2025 年 1 月

株式会社ミスマ
日本企業体
ME 事業グループ

「自動ステージ(X 軸・XY 軸・XYZ 軸・Z 軸) リニアボールタイプ」
仕様変更のご案内

XMSG750 (代表例)

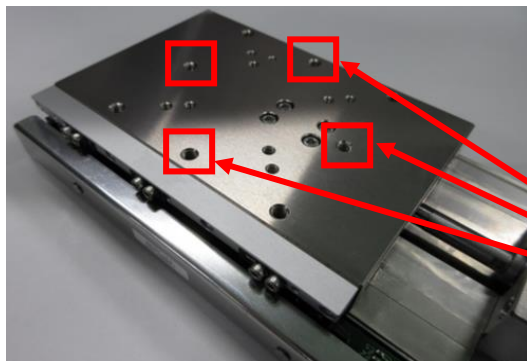
① 位置決めピン用穴追加

位置決めピン用穴追加

C モータ (代表例)

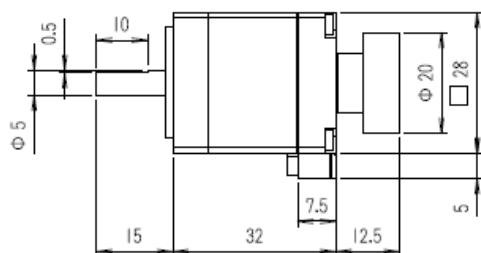
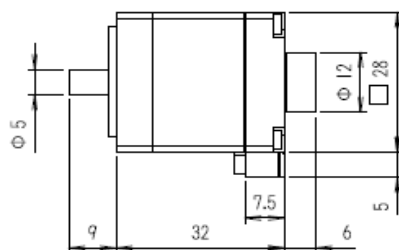
② モータ変更(モータスペック：変更なし、ツマミ部のコンパクト化)

変更前

変更後

■付属センサ タイミングチャート (センサ論理Aの場合)

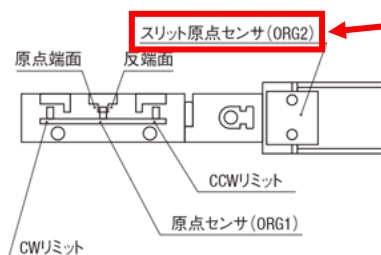
③ スリット原点センサ廃止

廃止
